KOMINIARSKA SPÓŁDZIELNIA PRACY "ŚW. FLORIAN"

Opinia Nr

z wyników przeprowadzonych oględzin - ekspertyzy urządzeń grzewczo-kominowych

w budynku przy ul. 1-go Maja nr 154/11 w Wałbrzychu
dotycząca urządzeń grzewczo-kominowych używanych przez
B.O.K. Sobiecin

SZKIC ORIENTACYJNY

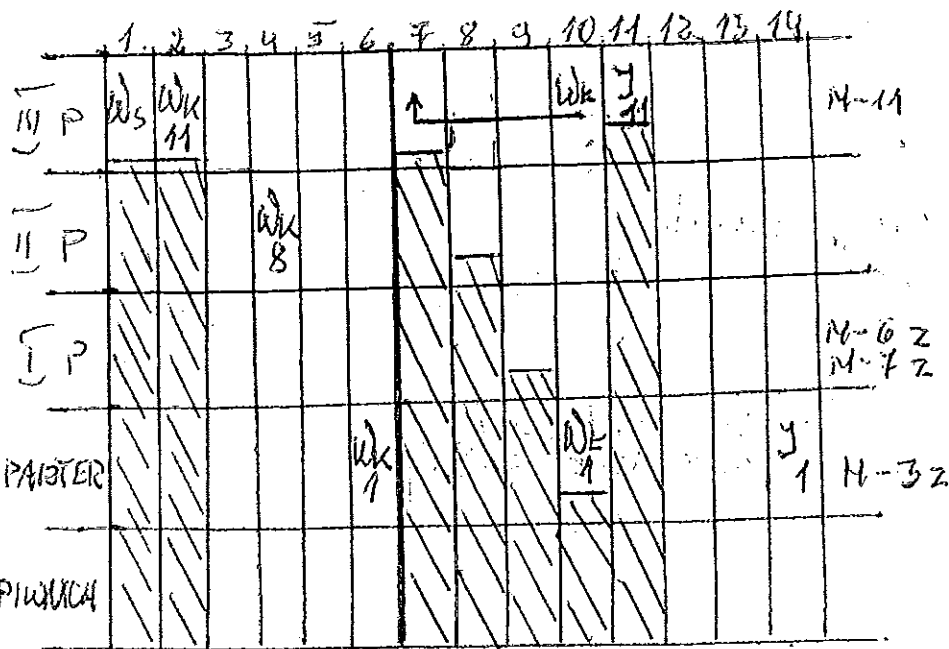
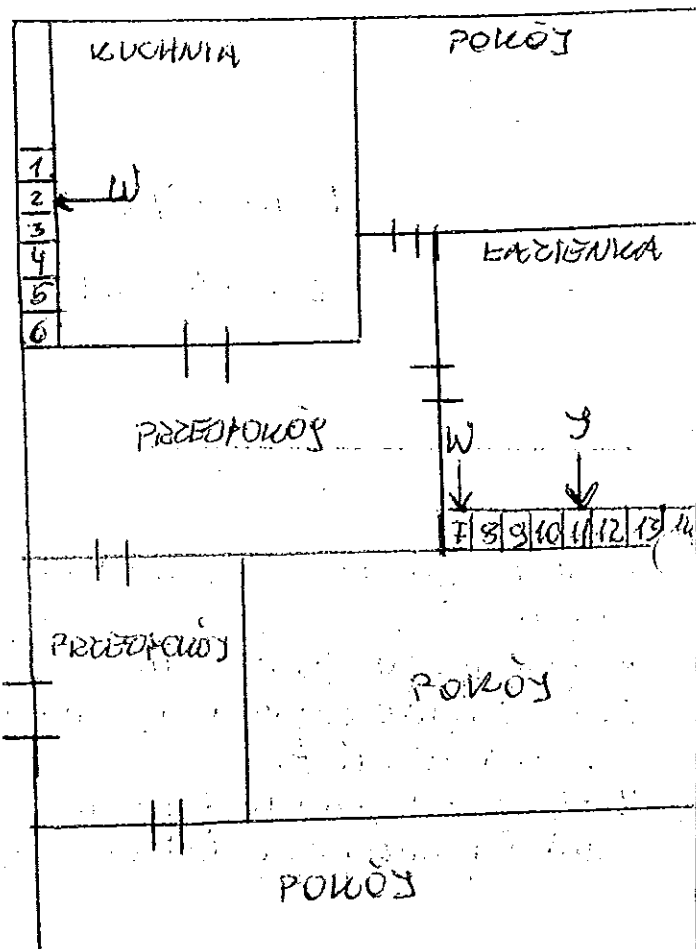
1. Istniejący podgrzewacz gazowy funkcjonuje prawidłowo w przewodzie nr 11.
2. Wentylacja wywiewna kuchenii prawidłowo w przewodzie nr 2.
3. Wentylacja wywiewna łazienki usterkowana, należy przelocować do przewodu nr 7.
4. Dla prawidłowego funkcjonowania urządzeń kominowych zapewnić należy napływ powietrza z zewnątrz poprzez urządzenia nawiewne.
